(仮称) 吹田円山町開発事業

環境影響評価書

要 約 書

平成 29 年 6 月

図3 評価書案段階からの変更箇所

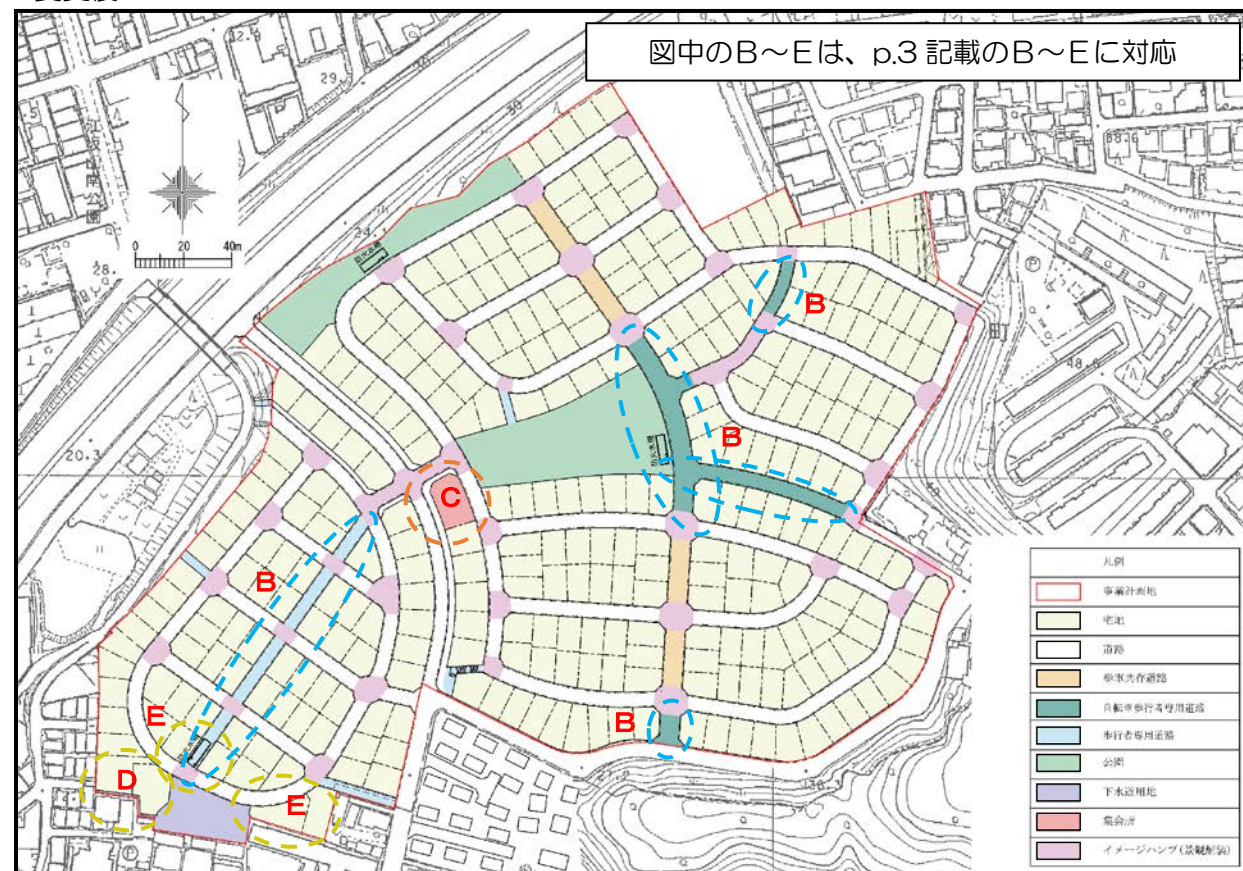
評価書案からの変更点は以下のとおりであり、変更箇所を図 3 に示します。

- A 境界確定による境界沿いの道路線形の見直し。
- B 南西部の歩車共存道路を歩行者専用道路とし、南北及びこれに接続する歩車共存道路の一部を自転車歩行者専用道路としたことによる変更。
- C 集会所面積の拡大。
- D 南西部に計画している雨水流出抑制施設の範囲は関係部局との協議により図 3 に示す範囲となった。その結果、当初計画範囲の西側については、宅地(2区画)にする計画とした。
- E 南西部の雨水流出抑制施設の東側に予定していた防火水槽とその上部の防火活動用地については、関係部局との協議により、近接する歩行者専用道路内に防火水槽を設置し、防火活動は道路上で行うこととなったため、防火活動用地はなくなった。これにより、当該用地は、宅地(2区画)にする計画とした。

上記 D 及び E の理由により、雨水流出抑制施設の東西合わせて 4 区画が宅地となり、総区画数は 304 区画となりました。

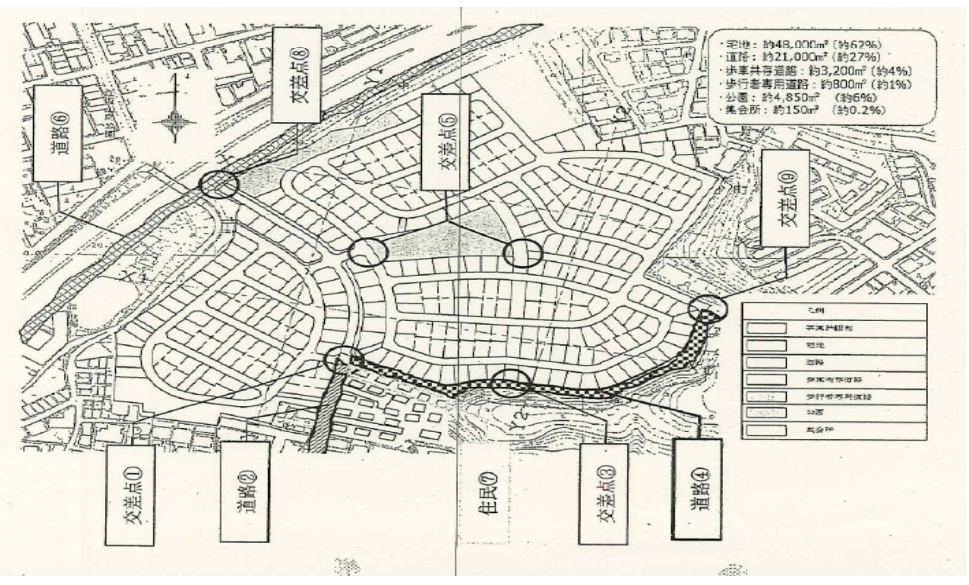
項目	意見書の概要	事業者の見解
その他 (事業計画)	3 別添地図の①から⑨に関しては、下記のとおり、具体的に検討するよう求めます。 (1)円山町事業地の自然や高低差は、我々住民(⑦)にとっては、名神からの騒音、粉じんの緩衝としての機能も有していた。であるのに、自然を破壊したうえ、土地の高低の低減を行うことは、あえて、我々の生活環境の悪化及び破壊並びに資産価値の低下を否応なく強いることになるので、最低限、下記の補償を求めます。 ア ⑦に隣接する部分は公園にするなど100メートル以上セットバックさせ、緑化すること。 イ 道路④の交通量を増加させないこと(下記第3の3の(2)を実現すること。) ウ 我々住民(⑦)が安全かつ安心して、通学、通勤等できるよう、⑦側に歩道(反射板等)を設置すること。 エ 道路④を円山町事業計画地内に移設すること。できないなら、道路④の歩車共存道路化又は道路④を途中で歩行者専用にし、車両の通り抜けができないようにすること。 オ 道路⑥と名神の間に防音壁を設置すること。	ア) 事業計画地は、第一種低層住居専用地域(一部が第一種中高層住居専用地域)や風致地区の指定を受けておりますので、高さや宅地内での住宅のセットバック等の制限を遵守し計画しますが、100m以上のセットバックは事業計画上難しく、ご理解を頂きたく存じます。 イ) ウ) エ) 道路④につきましては、交差点①⑨を計画することで、事業計画地内の居住者による通行を抑制することを考えております。また、交差点③は、緊急車両等の緊急時の車両通行用の交差点として考えておりますので、今後、関係部局との協議の中で認めて頂ければ、平常時は自動車の通行ができない交差点にすることを考えております。なお、道路④に面する事業計画地内の宅地から道路④へ、車の直接の出入りはありません。 オ) 名神高速道路沿いの防音壁は西日本高速道路株式会社へ要望をしております。ご意見も踏まえて、継続して要望して参ります。

項目	意見書の概要	事業者の見解
その他 (事業計画)	(2)道路④は、現在は、通勤、通学、散歩、ジョギング等周辺住民が歩行や自転車で利用することが多い。また、道幅が非常に狭いため、下記の措置を取ることを。 ア 新規住民の車両を流すような道路等（例、交差点③）を設けないこと。新規住民の車両を流さなく済むよう円山町事業計画地内に外種道路を設ける等計画変更すること。 イ 新規住民の車両の移動を既存住民の生活道路に極力負担させないこと。たとえば、交差点⑤を繋げ、新規住民の車両の移動を寸断させないようにする、外周道路を円山町事業計画地内に設ける等、敷地的に余裕のある同計画地内で完結させること。 ウ 新規住民の円山町事業計画地内への車両の出入りは、①、⑧、⑨に限定すること。③は認めない。	ア) イ) ウ) 交差点③は、緊急車両等の緊急時の車両通行用の交差点として考えておりますので、今後、関係部局との協議の中で認められれば、平常時は自動車の通行ができない交差点にすることを考えております。 交差点③を緊急用とした上で、交差点①⑨を計画することで、事業計画地内の居住者による道路④の通行を抑制することを考えております。 また、交差点⑤ですが、南北方向と東西方向の2つの歩車共存道路を繋ぐT字型の交差点となっております。なお、歩車共存道路につきましては、事業計画地の中心に位置し、公園や集会所につながる道路となりますので、今後、関係部局との協議を踏まえ、できる限り歩行者が優先する道路とし、新規住民だけでなく、周辺住民の皆様も散歩等でご利用顶きやすい道路にしたいと考えております。

(3)交差点①については北方向、東方向からは下りであり、スピードが出るため、四つ角にしないこと。	環境まちづくり影響評価条例と並行して、開発事業の手続き等に関する条例において、関係部局と技術的な基準を踏まえた協議を進めてまいりますので、これらの手続きの中で安全に配慮した計画とします。
	(4)道路②については、今でも交通量が多く、死亡事故も発生している。円山町事業が完成すると数十倍の交通量になると思われる。子供たちの通学路でもあるため、歩道の整備、歩車共存道路、車両のスピードが出ないような構造の道路に整備すること。

(5)道路②の交通量が増えないように、道路⑥の整備を行うこと。新規住民が道路⑥を利用しやすいように道路の拡幅、歩道の整備等を行うこと。	道路②⑥は事業計画地外であるとともに、接道部を除き事業計画地に接しておりませんので、事業者として整備等を行うことは困難ですが、ご意見につきましては、関係部局にお伝えします。

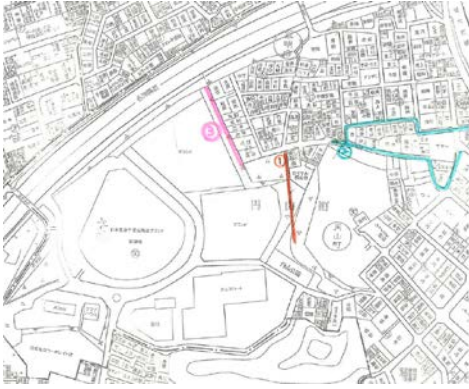
項目	意見書の概要	事業者の見解
その他 (事業計画)	③の擁壁をしっかりとしてほしい。地震などの災害が起こっても安心できる擁壁工事をしっかりとしてほしい。 	工事の実施については、吹田市宅地造成に関する工事の技術的基準に基づき既設工作物に影響が無いように施工します。
	開発により、後々土砂崩れ等が発生しないよう完璧に造成工事を実施してください。近隣と隣接する地の切土、盛土の場合、近隣の住環境(安全性・景観・雨水の流れ・日照等)に悪影響を及ぼさないよう計画、実施してください。	
	工事するなら壁面がくずれない様な施工事を希望します。	
	壁面側に道路、緑地帯作いませんか？宅地造成がぎりぎりの所まで作られると、家を建築されたら上から水、ゴミ等の問題でいさかいが起る事は除きたいです。これからも生活していくのにいやな思いをしたくないです。説明会の時、盛土をして宅地造成すると聞きましたので余計に道路、緑地帯を希望します。	意見交換会でご説明のとおり、宅地となります。
	開発地の近隣の良好な住環境を継承する取組みをあわせて実施してください。	周辺住宅と同様に、吹田市風致地区内における建築等の規制に関する条例に基づく規制がかかっておりますので、周辺の住宅と調和する開発とします。
	ソーラーパネルの設置により近隣の既存住宅に悪影響を及ぼさないよう徹底してください。	宅地の購入者に対する住宅モデルプランの提案に際して、周辺の地形等を考慮したものとします。

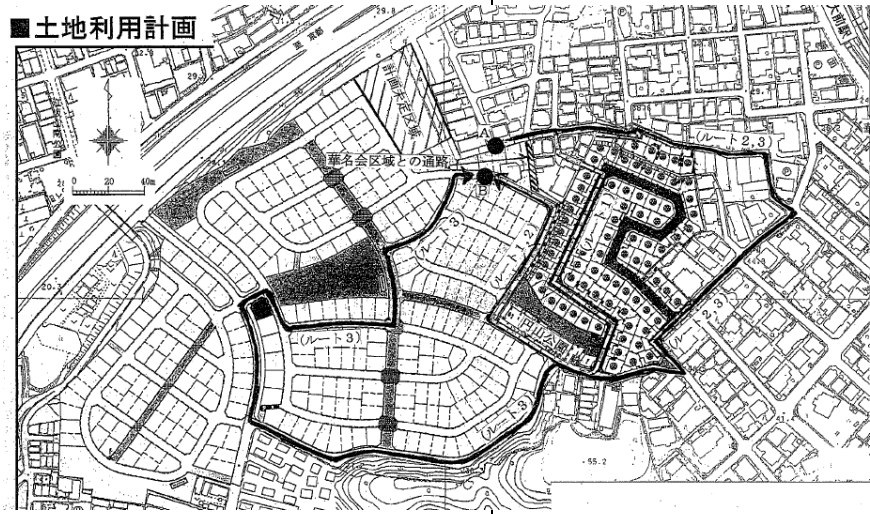
項目	意見書の概要	事業者の見解
その他 (事業計画)	江坂に抜ける道①を作してほしい。80 軒(車輛)が②の道路を通行している。道路が狭い為、すれ違うことができない。緊急車輛等がスムーズに通れるように①の江坂に抜ける道を作してほしい。 	意見交換会当日に土地所有者の会社のご役員の方より、これまでの周辺開発における寄付同様、本件への全面協力のご意思を直接お伺いできましたので、改めて土地ご所有者と接続についての話し合いを行っております。 ただし、意見交換会後に、一部の住民の方より、「土地ご所有者のご発言は、大林新屋和不動産が土地を買取ること」だと同っておりますので、現時点ではこれ以上の具体的な回答はできません。
	《華名会区域との通路》 華名会区域と開発地をつなぐ通路の設置を要望します。例として、華名会区域と隣接する開発地住居との行き来について、(図のAからB)現計画のままでは、徒歩では、急な坂道のある 550m(ルート 1)、車では 1250m(ルート 3)もの距離を移動することとなります。つまり、隣人宅を訪問するのに 550m 歩くという信じ難い状況を避けるためにも、この通路が必要です。なお、この通路は、普段は歩行者専用で、災害時には救急車や消防車が通行可能な幅員、舗装構成でお願いします。華名会の 70 軒以上は、車両進入路が現在 1 か所しかないためです。 ■土地利用計画

■土地利用計画

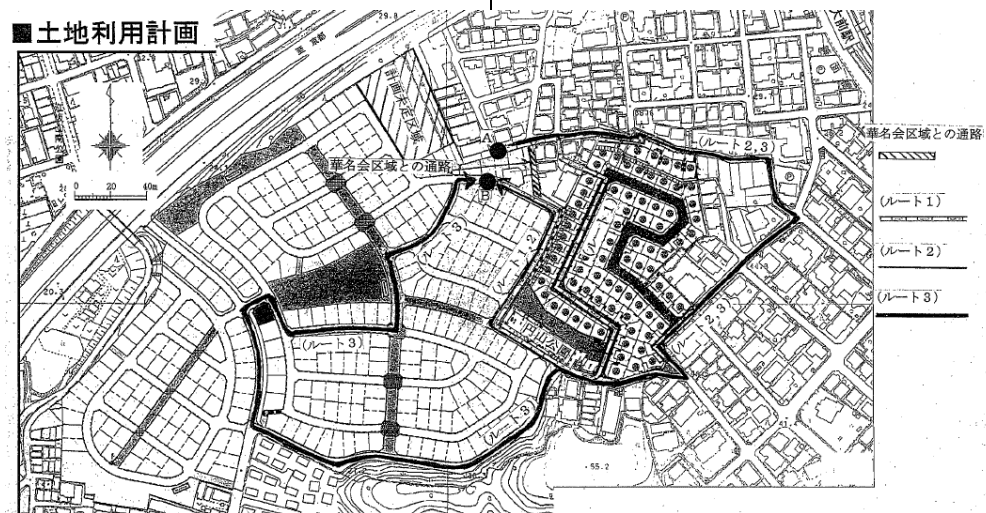
項目	意見書の概要	事業者の見解
その他 (事業計画)	評価書案要約書 P12 の「提案書意見交換会における意見の概要及びこれに対する事業者(又は吹田市)の見解」の最上段に記載の第三者の土地について、評価書案の意見交換会において、事業者から第三者の土地が購入できなかったと返事された折、地権者へ事業者から話はなかったとの発言がありました。ご返答をお願いします。	2016 年 8 月 25 日に、事業者から土地ご所有者の会社を訪問し、面談しております。その際には、意見交換会でも申し上げたとおり、道路として提供して頂くようなご意思がございますかとお伺いしましたが、今のところはお意思がないとのご回答であったと認識しております。 しかし、意見交換会当日に土地所有者の会社のご役員の方より、これまでの周辺開発における寄付同様、本件への全面協力のご意思を直接お伺いできましたので、改めて土地ご所有者と接続についての話し合いを行っております。 ただし、意見交換会後に、一部の住民の方より、「土地ご所有者のご発言は、大林新屋和不動産が土地を買取ること」だと伺っておりますので、現時点ではこれ以上の具体的な回答はできません。
	華明会自治会の 34～40 番地には、80 世帯が住んでいます。38 年前に越してきた時は 15 世帯でした。自動車が通れる道は 1 本で、住宅内は行き止まりです。昔、雪が降って坂道で自動車が乗り捨ててあり通れませんでした。36 番地で火事があった時も消防車がスムーズに来ませんでした。安心して住めるよう市や企業は努力されるべきだと思っています。現地を見に来て下さい。宜しくお願いします。	
	《開発地への車両進入路》 評価書案要約書 P2 によると、開発地への車両進入路は限定されており、円山公園横からや、開発地を南北に縦断する歩車共存道路へは進入できないようになっています。図の A から B を例とすると、本来 800m の移動(ルート 2)が、1250m(ルート 3)となります。余分な通行経路が必要となり、交通量が増加します。時間限定や大型車禁止は必要となるかもしれませんが、円山公園横は開放すべきです。なお、評価書案要約書 P25、26 では、円山公園横(交差点㊟)を開放するようになっています。	円山公園横(交差点㊟)は、車が通行できる道路計画としています。
